ENQUÊTE PUBLIQUE

Permis de construire d'un parc photovoltaïque au sol
sur la commune de Saint-Léger-des Vignes

Procès-verbal de Synthèse

PV enquête publique : réponses

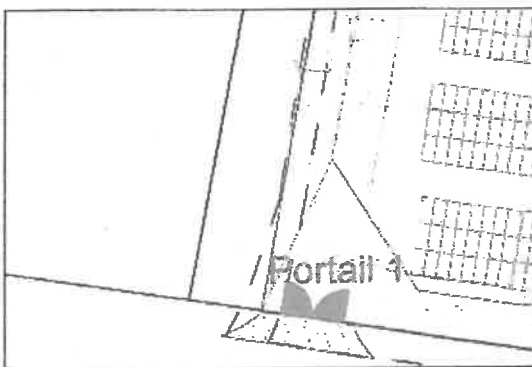
Qui l'entretiendra ?

Les équipes d'exploitation ou prestataire désigné du maître d'ouvrage.

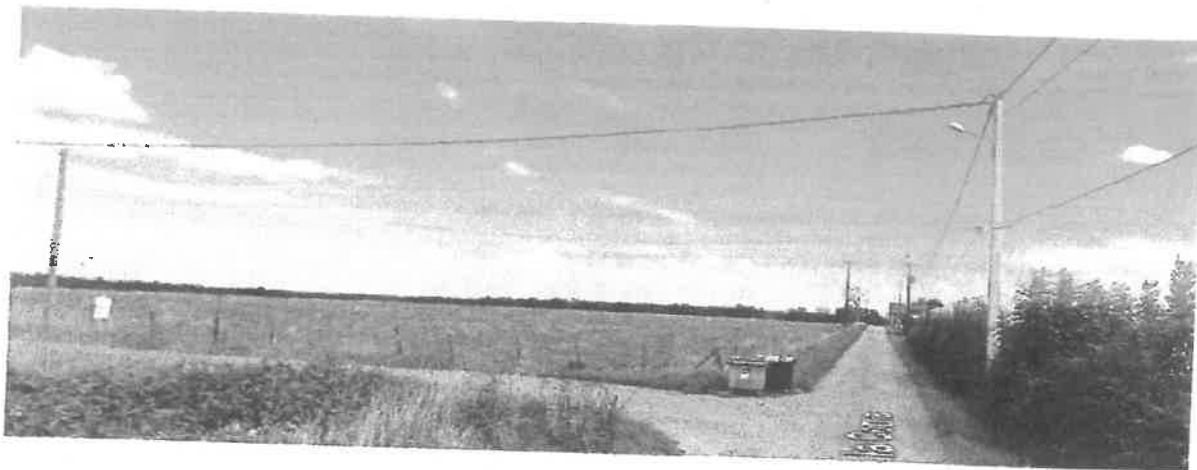
- Il n'est pas prévu de planter une haie au sud-ouest alors que, justement, cela pourrait constituer une protection visuelle pour la propriété de Madame NOTHNAGEL ?

Les vues de Madame NOTHNAGEL sont limitées et partielles depuis sa propriété sur le parc photovoltaïque. En effet l'orientation principale de sa propriété est sud-sud est. Une première possibilité est de venir combler la haie paysagère sur sa propriété.

Comme indiqué dans la réponse à la MRAE, le projet prévoit la création d'une haie sur toute la partie ouest du site. Une possibilité est de décaler le portail 1 pour étendre la haie jusqu'en limite sud-ouest.

La plantation au sud n'est pas jugée nécessaire car une haie le long du Chemin de la Corne masque la partie sud du parc depuis la propriété de madame NOTHNAGEL.
